渋谷三丁目地区
地区計画
(原案)
意見交換会
2023.1

（2）地区計画変更の原案

計画図 2

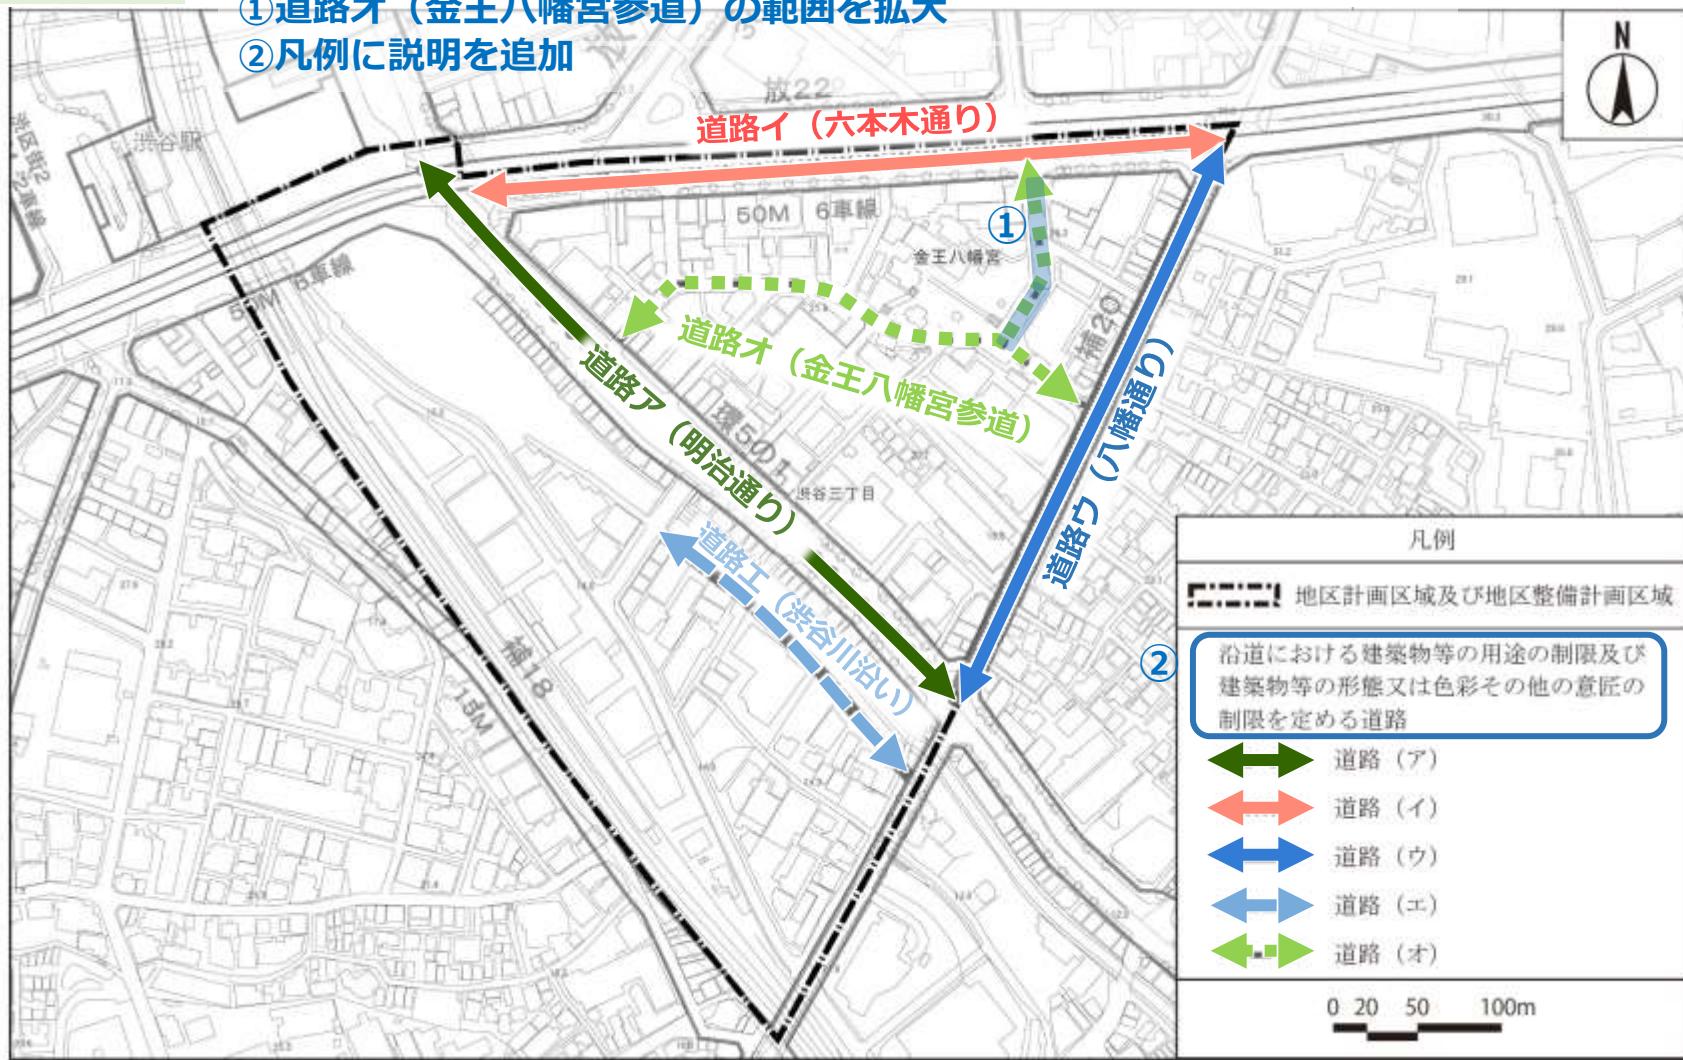
- ※道路ウ（八幡通り）及び道路オ（金王八幡宮参道）を追加
- ※道路イ（渋谷川沿い）は、道路工に番号を変更

★素案から原案での変更箇所

方針付図 2

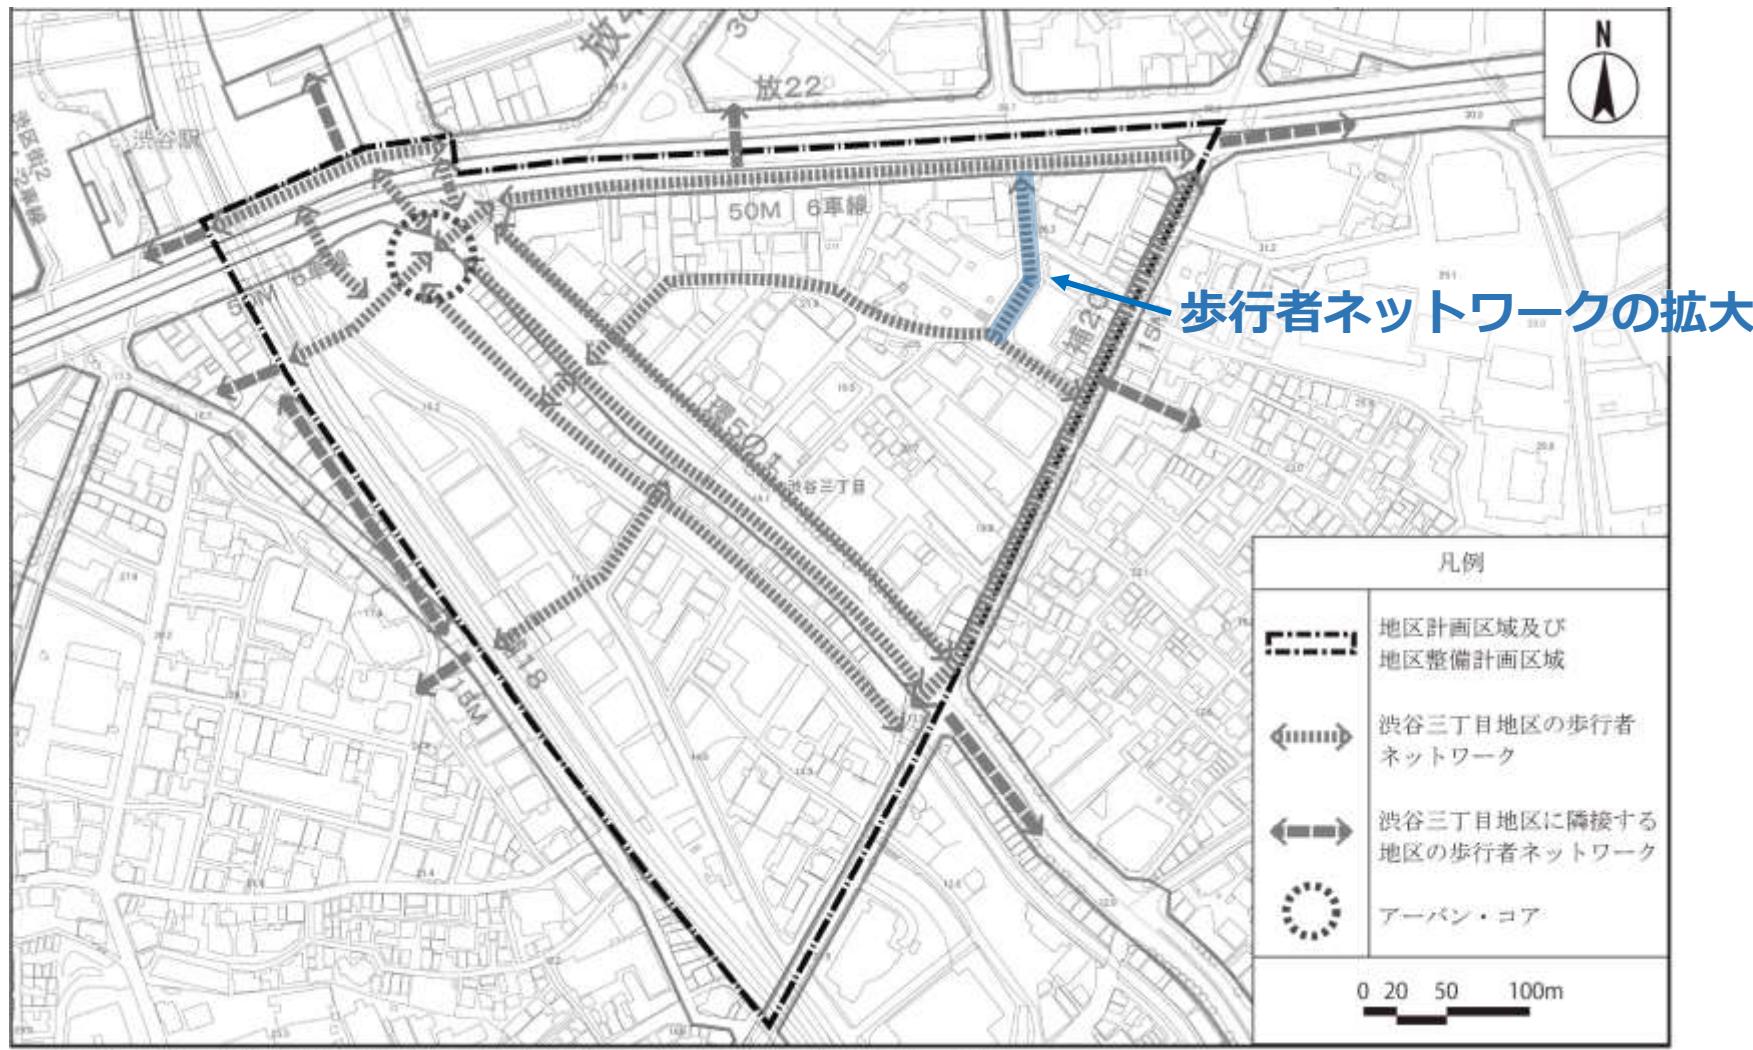
★素案から原案での変更箇所

用途の制限

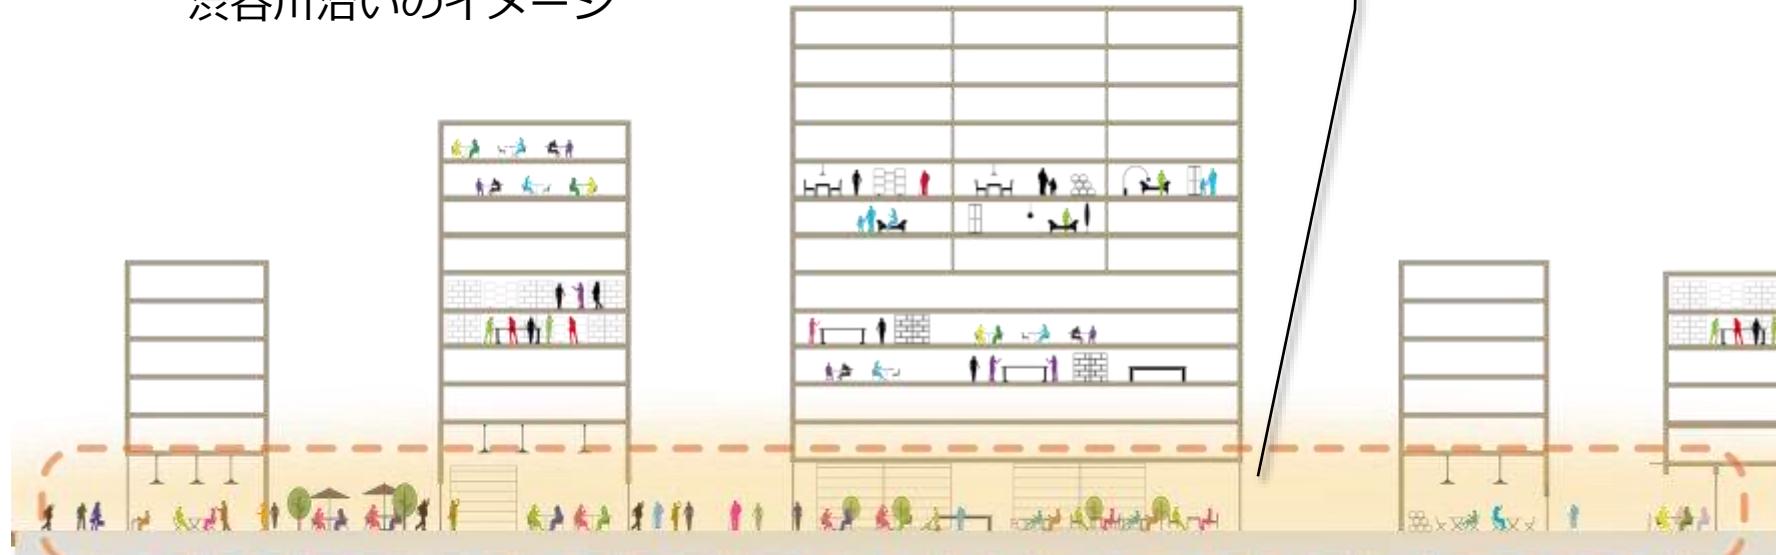
沿道のにぎわいを形成するために、主に建築物の1階部分の用途を制限

- ・1階部分は「商業」「文化・交流」「産業支援」「生活支援」施設とする

道路（ア）から道路（ウ）までに接する敷地の建築物で当該道路に面する部分及び
渋谷川に面する部分に適用
